Direction Régionale de l'Environnement,
de l'Aménagement et du Logement
Provence-Alpes-Côte d'Azur

ANNEXES : CONTRIBUTIONS LITTÉRALES DES PARTICIPANTS

Atelier n°1 : Échanges sur les solutions techniques

Contournement autoroutier d'Arles – Concertation continue
Réunion n°1 du groupe de travail Agriculture et hydraulique - 23 novembre 2021

Annexe n°1 - Solution technique n°1

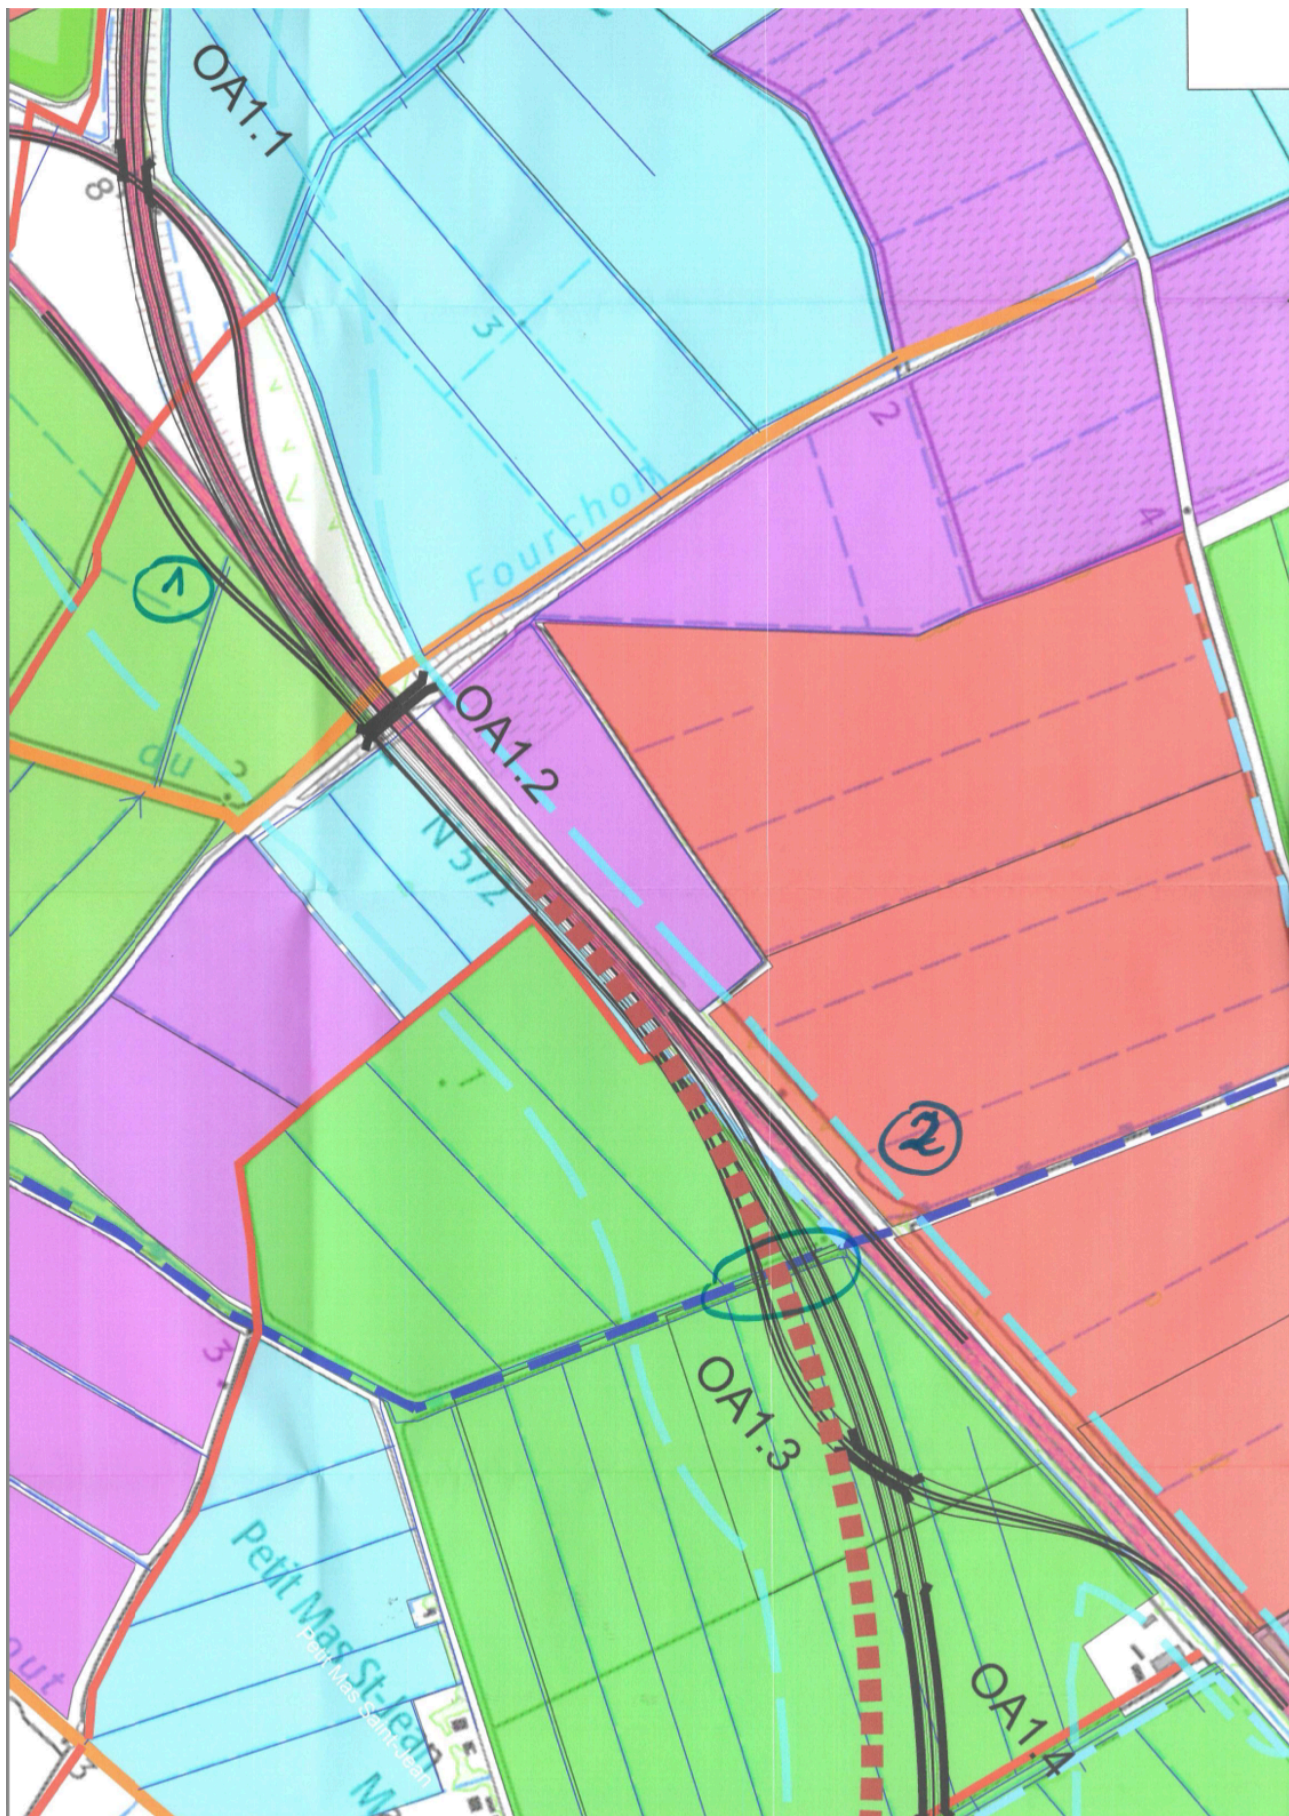
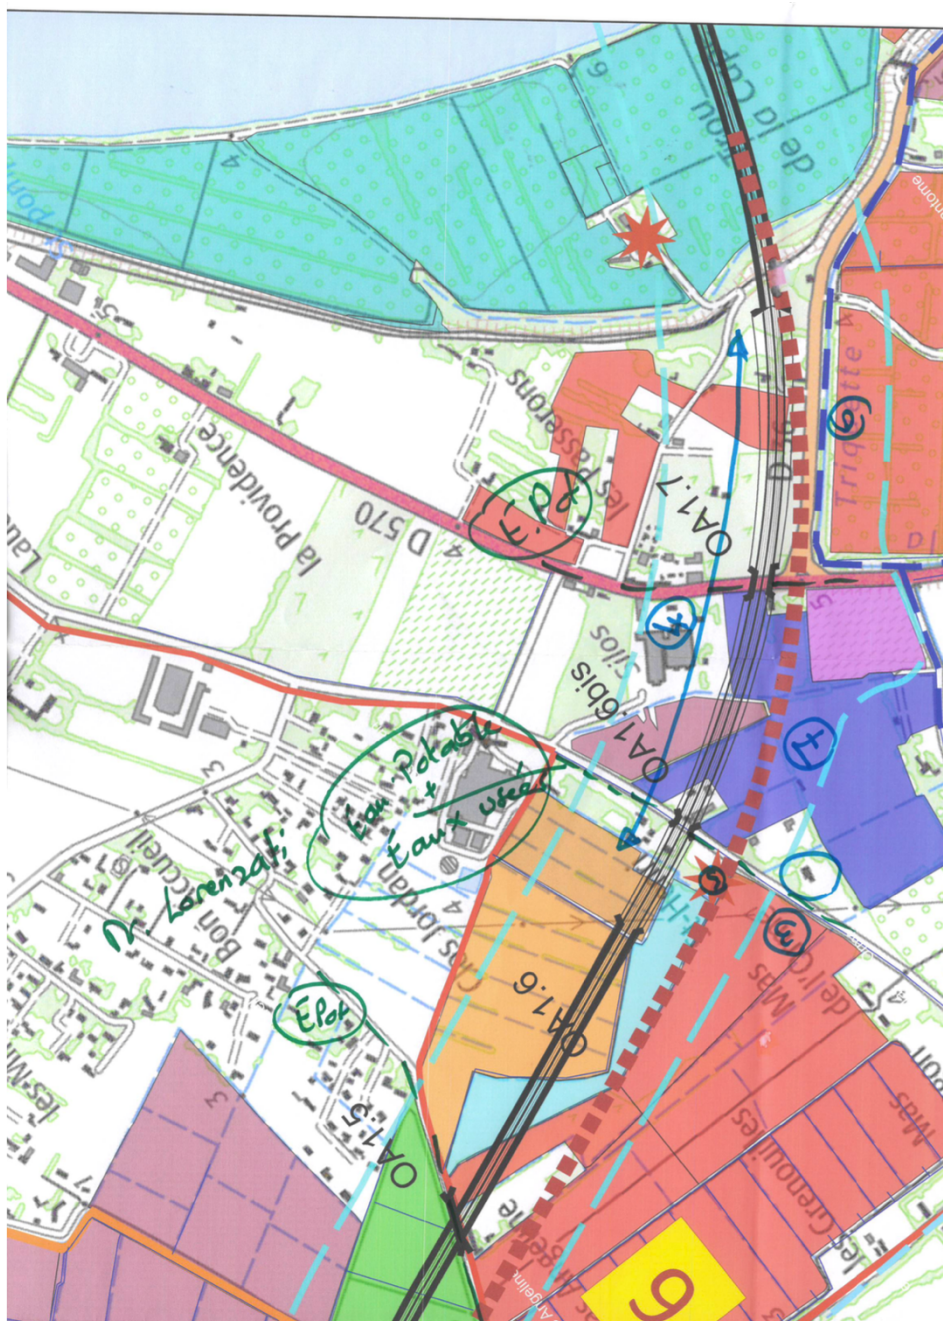
- Point d'attention / station d'épuration : lui trouver un nouvel emplacement (attention aux rejets)
- Sud RN 113 : pas d'eau potable / aires de services
- Question rétablissements
 - Nivellement surface
 - Irrigation

Annexe n°4 – Tête de Camarque

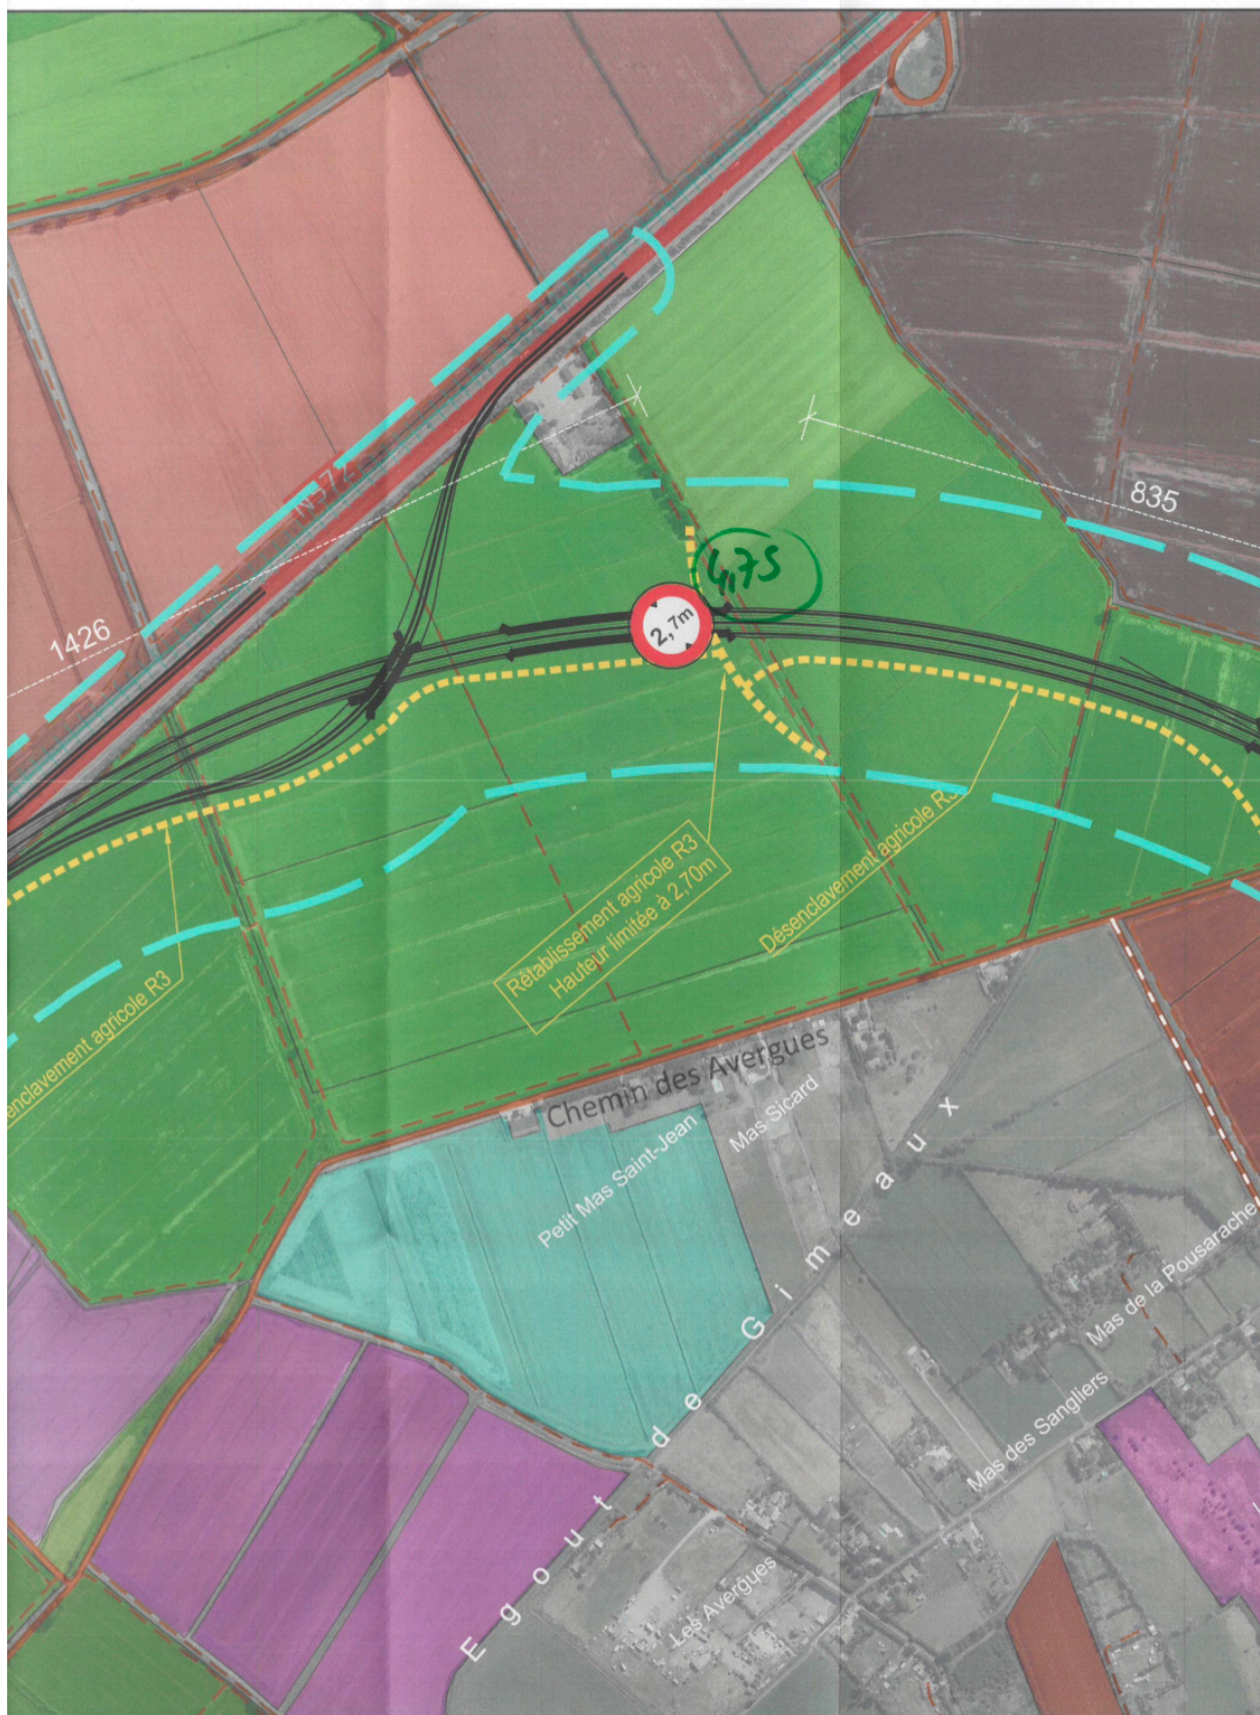
- 1 & 3 : trop bas pour les convois exceptionnels (minimum 5m)
- 2 : 5m tirant d'air sur digue (intervention pelle mécanique)
- 3 & 4 : Douge de Gimeaux interdite à plus de 3,5 tonnes : donc 3 sauf accès à Gimeaux
- Quid des rejets d'eaux pluviales dans Gimeaux : redevance pour pompage ASA Corrège Major ?
- Pourquoi ne pas pomper vers Rhône ou Petit Rhône les EP routières ?
- Pourquoi ne pas régler Gimeaux en pompant vers Petit Rhône ?
